### Fv.18 – Høyringsbrev – omklassifisering – Goddo – Bømlo kommune

### Fv.18 Goddo

Syntfaring i samband med omklassifisering  
FT 18 hp 2 km 0 - 0,787 - Goddo - Børmlö kommun  
Registrerte punkt på syntfaring 19.09.2017  
26.09.2017  
Målestokk 1:2500  
Statens vegvesen

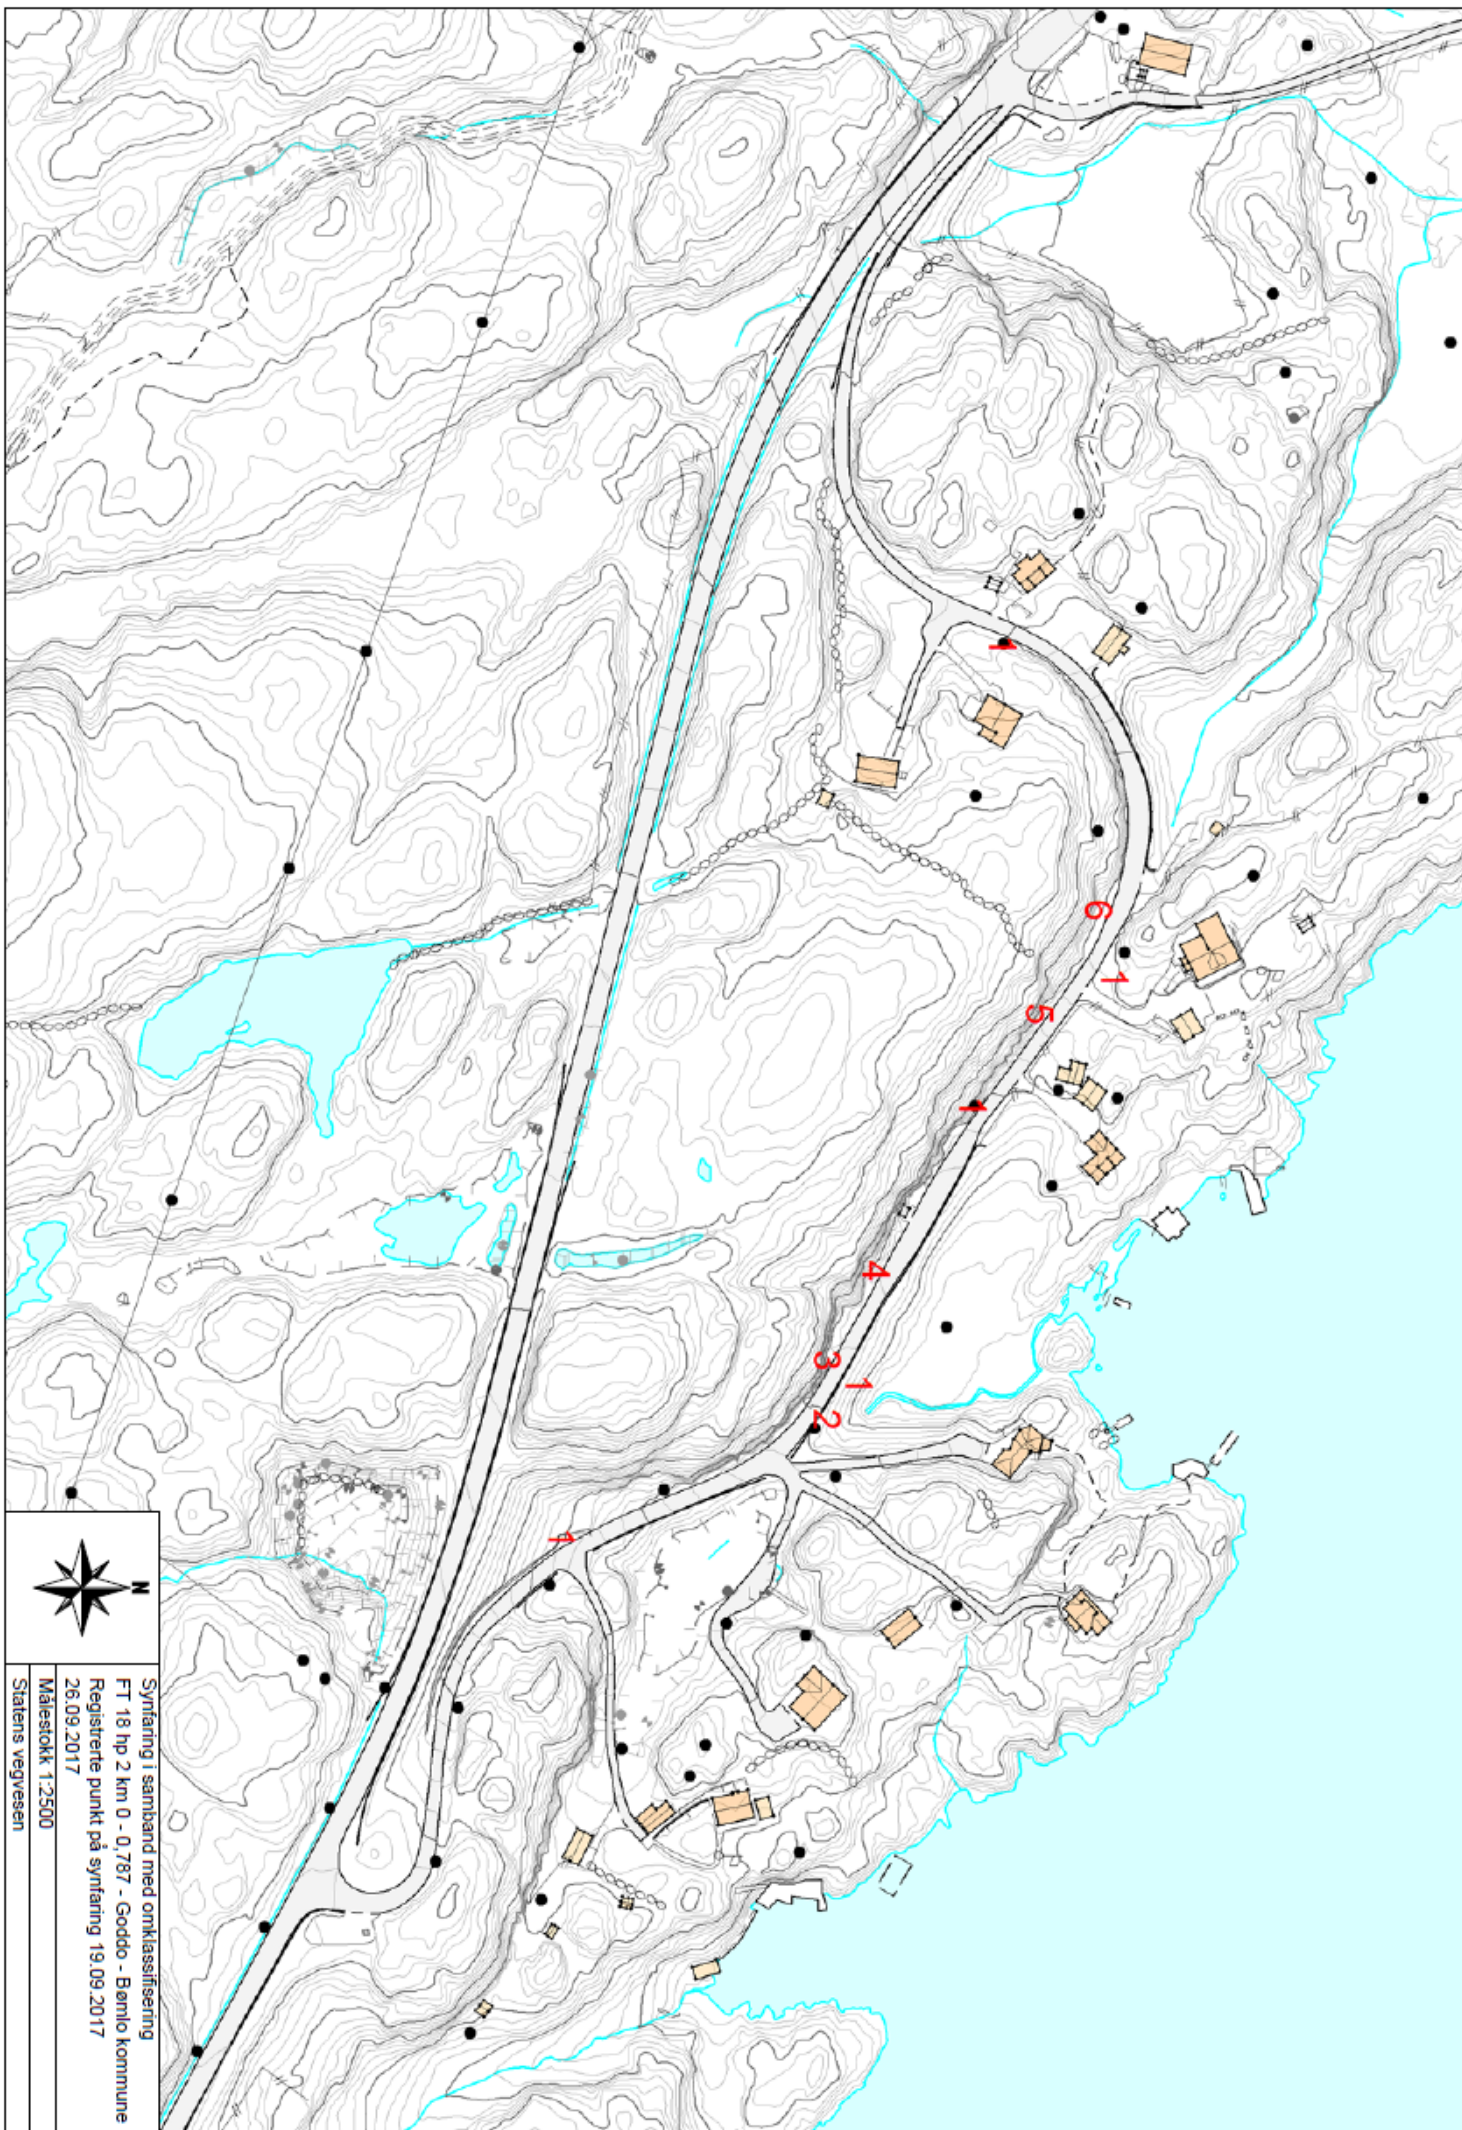
P	Hp	Km	Skade, mangel	Tiltak	Bilde
4	2	0,319	Stikkrenne	Generell sjekk og evt. rensk	 <p>1219 FT18 HP2 319</p> <p>Hordaland 6678014-52257 19-09-2017 11:36:33</p>
6	2	0,457	Stikkrenne	Generell sjekk og evt. rensk	 <p>1219 FT18 HP2 457</p> <p>Hordaland 6678014-52257 19-09-2017 11:41:17</p>

P	Hp	Km	Skade, mangel	Tiltak	Bilde
5	2	0,400– 0,420	Trær og busker i «det frie rom»	Fjerne trær og busker

P	Hp	Km	Skade, mangel	Tiltak	Bilde
2	2	0,260	Skada rekkverk	Skifte stolper, 6 stk

P	Hp	Km	Skade, mangel	Tiltak	Bilde
3	2	0,279	Skiltstolpe ikkje i bruk	Fjerne skiltstolpe
